Vejdirektorats bemærkninger til høringssvar fra Birgit og Jørgen Løgstrup (dateret 5-12-2024)**2.2 Veje**

Figur 1: Vandets vej fra udløbet fra bassin v. st. 6.050 til vandområde "o8932_a – Landgrøft".

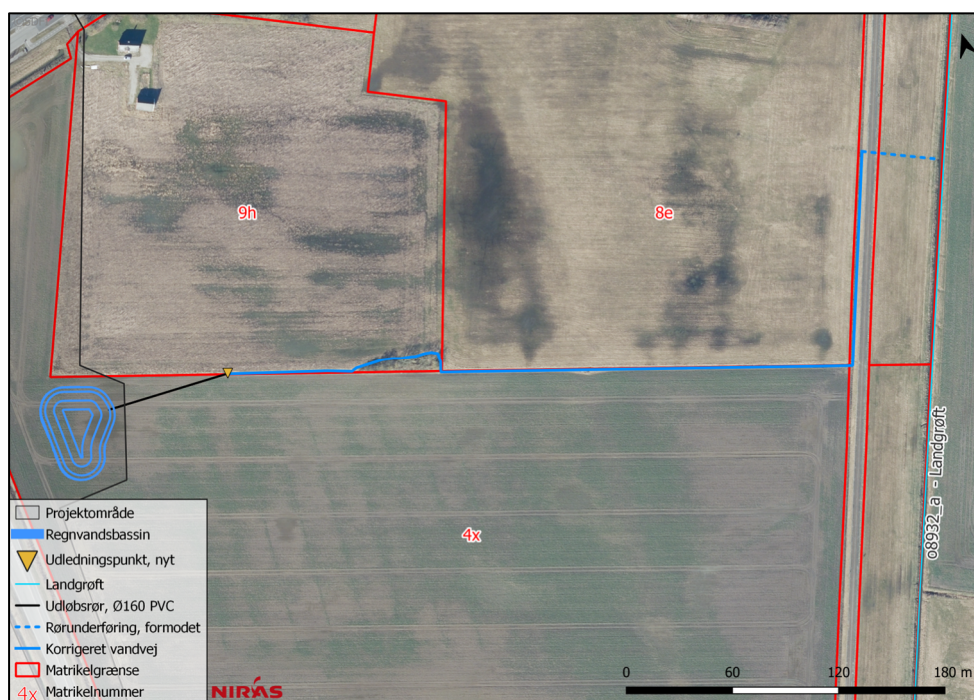
Den angivne vandvej, for Bassin v. st. 6.050, var i projektbeskrivelsen beklageligvis ukorrekt, og korrigeres derfor i det følgende.

Afvandingen fra Bassin v. st. 6.050 ledes via en droslet udløbsanordning, i form af et plastrør med en diameter på 160mm, til eksisterende brønd, der ligger i det vest-østgående skel mellem matrikel 4x, 8e og 9h. Jf. Figur 1.

Herfra ledes vandet videre igennem ledning, som afvander drænsystem, til åben markgrøft og via eksisterende rørunderføring frem til "o_8932a – Landgrøft", jf. Figur 1.
